**WYJAŚNIENIA TREŚCI SIWZ I
DO WSZYSTKICH WYKONAWCÓW**

Dotyczy: EZP-271-2-109/2017

Działając na podstawie przepisu art. 38 ust. 2 w zw. z art. 10a ust. 1 ustawy, Zamawiający – Uniwersytecki Szpital Dziecięcy w Krakowie informuje, że w postępowaniu o udzielenie zamówienia publicznego na **dostawę aparatury medycznej na potrzeby tworzonego w Uniwersyteckim Szpitalu Dziecięcym w Krakowie Centrum Urazowego dla Dzieci**, prowadzonym w trybie przetargu nieograniczonego o wartości powyżej kwot określonych w przepisach wydanych na podstawie art. 11 ust. 8 ustawy (znak sprawy j.w.), wpłynęły od wykonawców zapytania dotyczące treści specyfikacji istotnych warunków zamówienia. Treść zapytań wraz z odpowiedziami poniżej:

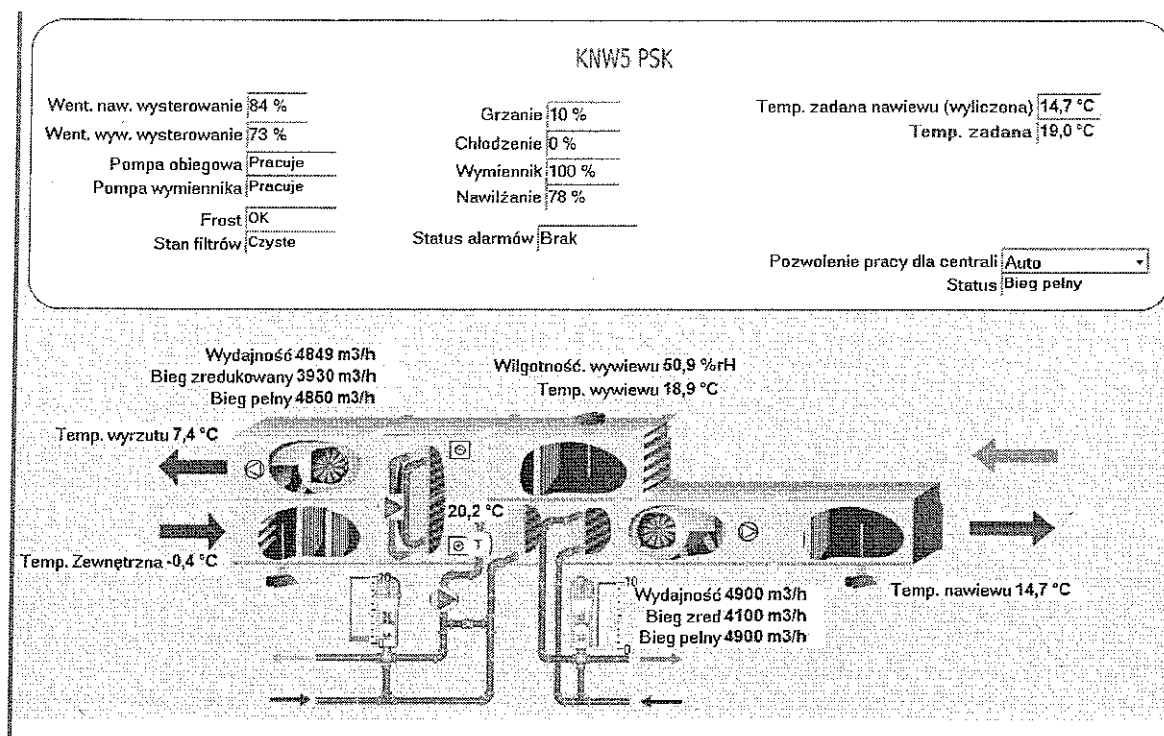
Pytanie nr 140: Prosimy o podanie odległości pomiędzy główną rozdzielnią a rozdzielnią rezonansu magnetycznego.

Odpowiedź: Odległość pomiędzy rozdzielniami wynosi ok. 130 mb.
